長野県治水・利水ダム等検討委員会

駒沢川部会報告

平成15年3月27日

駒沢川JR鉄道橋(基準点)標準断面及び流下能力比較

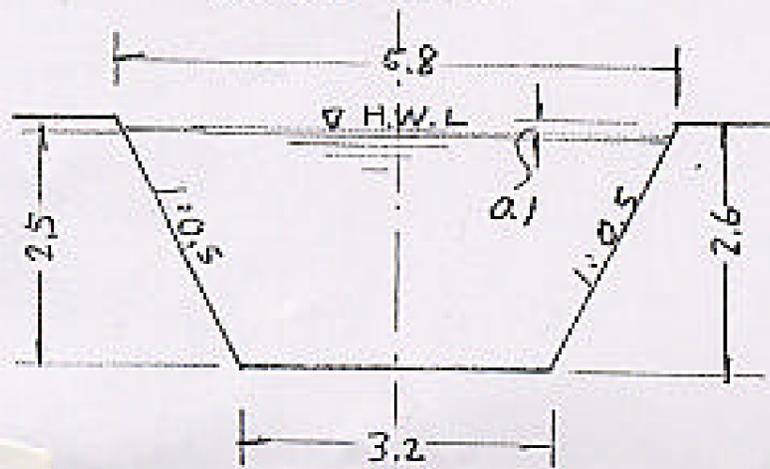
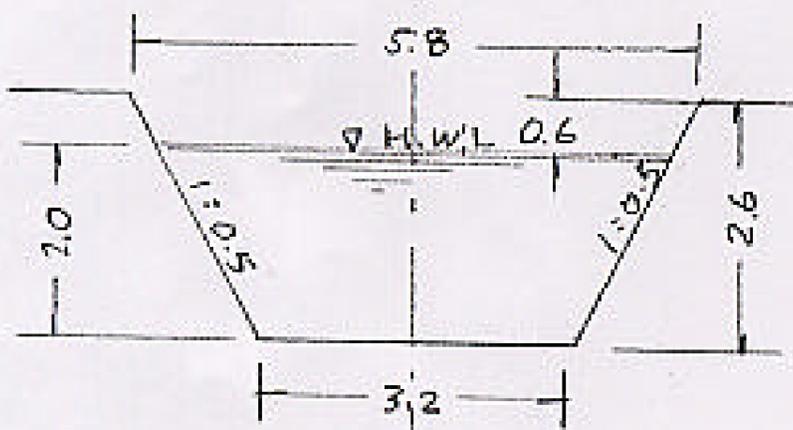
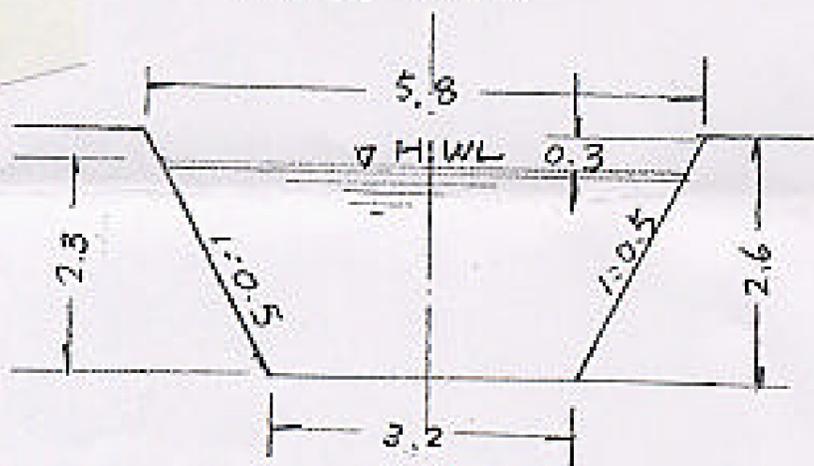
駒沢川の基準点（JR鉄道橋）における基本高水流量は、52 t/sec であるが、前述したとおり、これは高橋川の流域面積分の流量が“水増し”されたものです。駒沢川全体の流域面積は4.4 km² であり、その約1割の0.45 km² が高橋川流域分となります。基本高水流量も52 t/sec の1割が高橋川流域分とすれば約5 t/sec となり、駒沢川基準点（JR鉄道橋）の基本高水流量は、52 t/sec - 5 t/sec = 47 t/sec となります。したがって、私は、当初から提案している「河川管理施設等構造令」の（小河川の特例）規則36条の二の余裕高について「...計画高水流量が50 t/sec 未満であり、かつ、堤防の天端幅が2.5 m以上ある場合は、計画高水水位に0.3 mを加えた値以上とすること」を採用すれば、別紙-《資料》の計算とおり、基準点における基本高水流量47 t/sec の流下能力が可能となります。なお、（小河川の特例）では、「計画高水流量が50 t/sec 未満」となっていますが、駒沢川の場合は、基本高水流量そのものが50 t/sec 未満、となります。

最大流下能力(52 t/sec)
(余裕高=0.1m)

現在の改修計画の設計流量(36 t/sec)
(余裕高=0.6m)

河川管理施設等構造令による
余裕高の特例を採用した場合(47 t/sec)
(余裕高=0.3m)

基本高水 52 t/sec の流下能力はあるが余裕高が 0.1m である。

以上述べたとおり、治水上では「ダム建設(案)」そのもの根底から崩れることになり、駒沢川の改修済みの護岸の嵩上げ、橋の架け替え等の再改修や遊水池の新設等の必要はまったくなく、今後は、
